リサイクル燃料備蓄センター使用済燃料貯蔵施設

保安規定変更認可申請書の補正について

リサイクル燃料備蓄センター使用済燃料貯蔵施設保安規定変更前後比較表

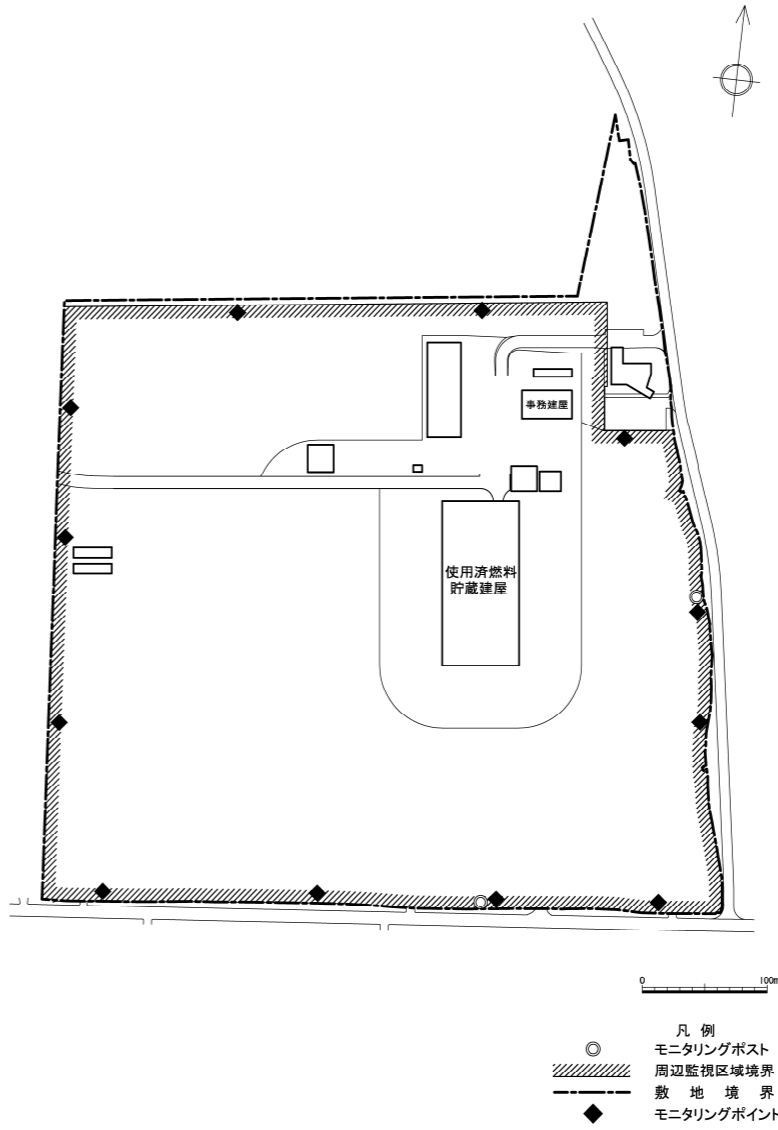
| 変更前（令和2年9月16日付け認可） | 変更後 | 備考 |
|----------------------|--|--|
| <p>(第31条 周辺監視区域)</p> | <p>(周辺監視区域) 第42条 周辺監視区域は、<u>図42</u>に示す区域とする。 2. 環境・放射線管理GMは、第1項の周辺監視区域境界に、柵を設ける又は標識を掲げることにより、<u>業務上立ち入る者以外の立ち入りを制限する。ただし、当該区域に立ち入るおそれのないことが明らか</u> <u>な場合は、この限りでない。</u></p> <p><u>図42</u></p>  <p>凡例 ○ モニタリングポスト ▨ 周辺監視区域境界 - - - 敷地境界</p> | <ul style="list-style-type: none"> ・ 条文番号の振り直し ・ 条文内容の追加 |
